改善箇所説明図

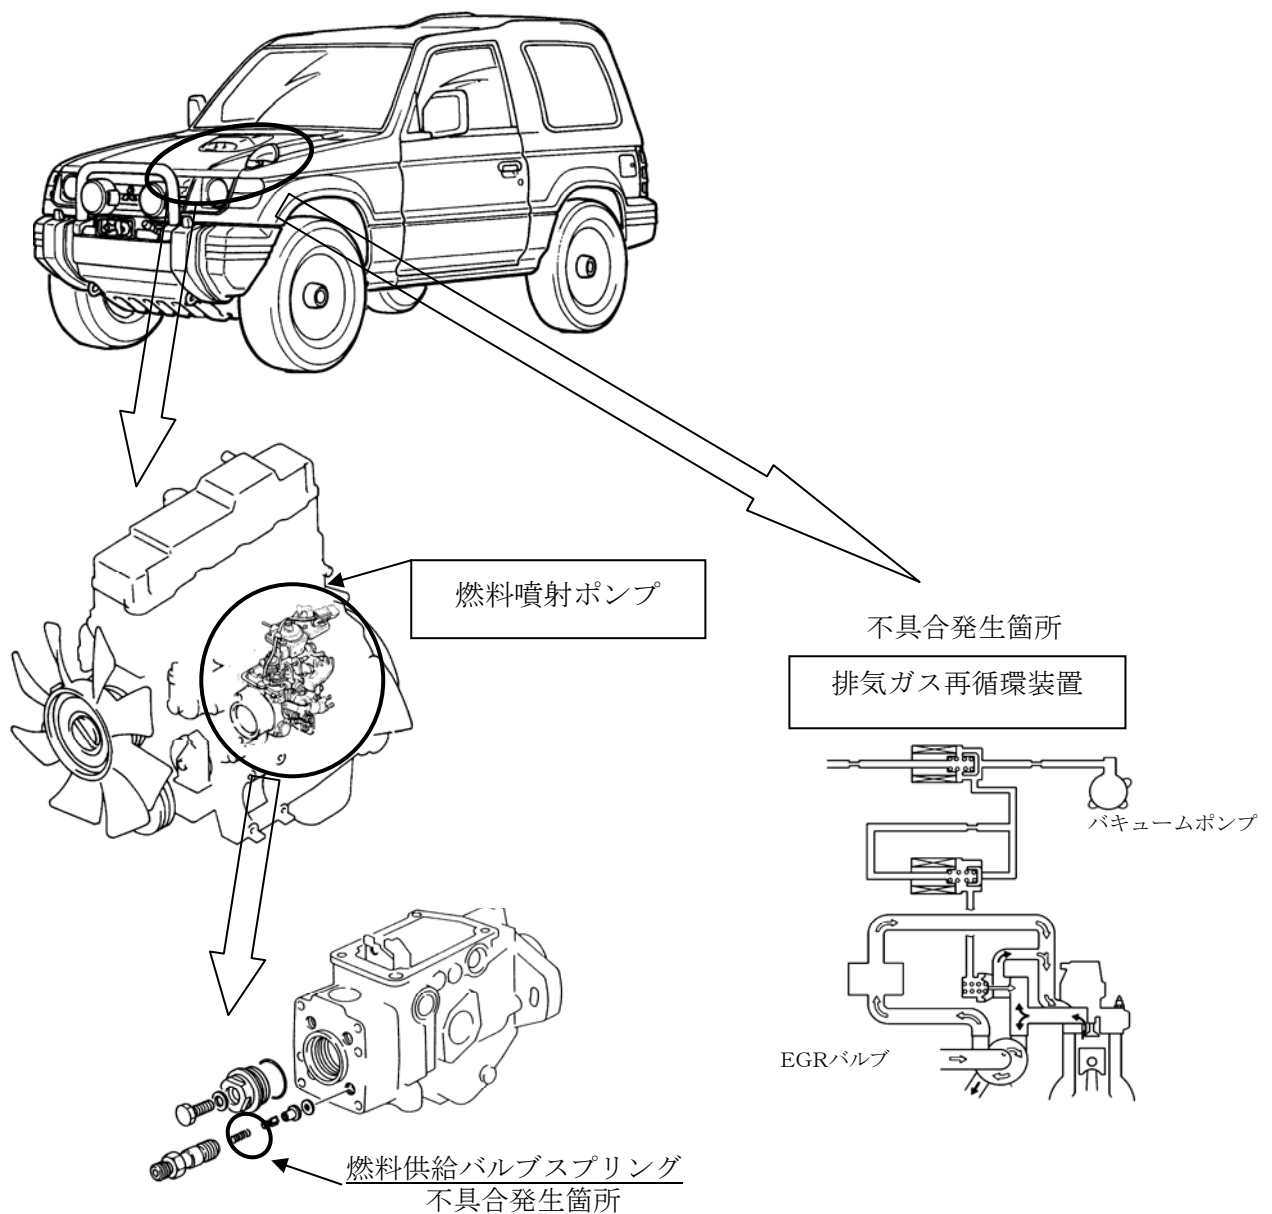
原動機（ディーゼル）の機械式燃料噴射ポンプにおいて、部品メーカーでの組付け作業時の指示が不適切なため、燃料供給バルブのスプリングに異品が装着されており、燃料の供給開始タイミングが異なる場合がある。そのため一部の走行領域において黒煙排出量が増大するおそれがある。なお、販売会社への当該車両に対する整備指示が不適切なため、販売会社において不適切な整備がされ、排気ガス再循環装置が正規な状態と異なる車両がある。

全車両、燃料噴射ポンプを点検し、燃料供給バルブのスプリングに異品が装着されている車両は燃料噴射ポンプを正規状態に改修する。また全車両、排気ガス再循環装置を点検し、正規状態と異なるものは復元し、適切な整備を実施する。

注：図中の 内は改修部品を示す。

識別：噴射ポンプの型番ラベルの横に白色または黄色のペイントを塗布する。

エンジンルームの銘板の右側に白色または黄色のペイントを塗布する。
